BOB im Rat		Drucksache Nr. A/16/5306-01	Termin 03.12.2019	Bezirksvertretung Osterfeld		
<u>Antragsvorlage</u>				öffentlich		
Termin	Gremium			Vorlage zur*	Ergebnis	Beschluss- kontrolle*
03.12.2019	Bezirksvertretung Osterfeld			B

Antrag der BOB-Fraktion in der Bezirksvertretung Osterfeld gem. § 4 der Geschäftsordnung für den Rat der Stadt Oberhausen - "Markierungsarbeiten zur Radwegeführung auf der Teutoburger Straße" hier: Einstellung der Markierungsarbeiten

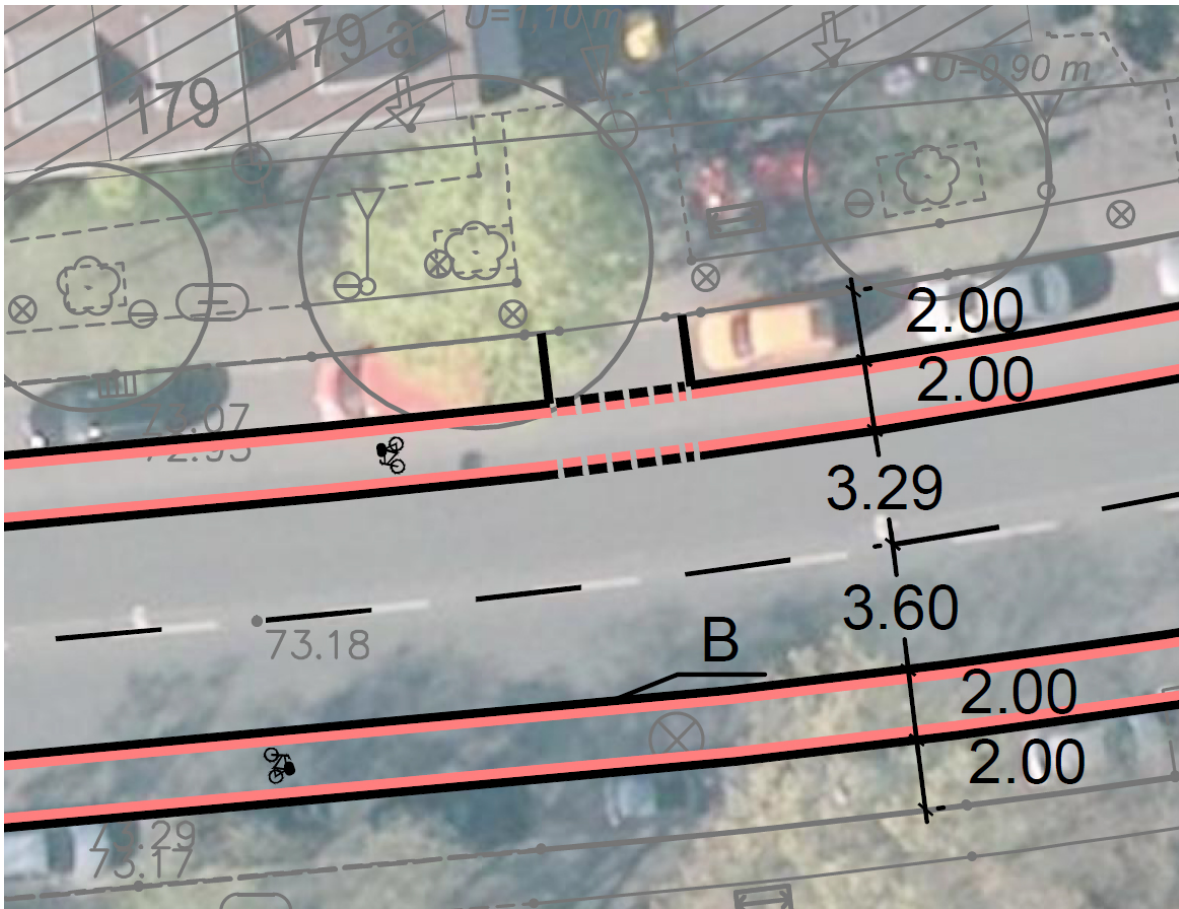
- die zu geringe Breite der Längs-Parkstreifen,
- den fehlenden Sicherheitstrennstreifen zwischen Längs-Parkstreifen und Radfahrstreifen,
- den fehlenden Sicherheitstrennstreifen zwischen Radfahrstreifen und Fahrbahn,
- den zu schmalen Radfahrstreifen,
- den zwangsläufigen Verstoß gegen ein „faktisches Überholverbot“ insbesondere im Bereich von Einmündungen und Linksabbiegerspuren und
- die fehlenden Linksabbiegerspuren des Radfahrstreifens an.
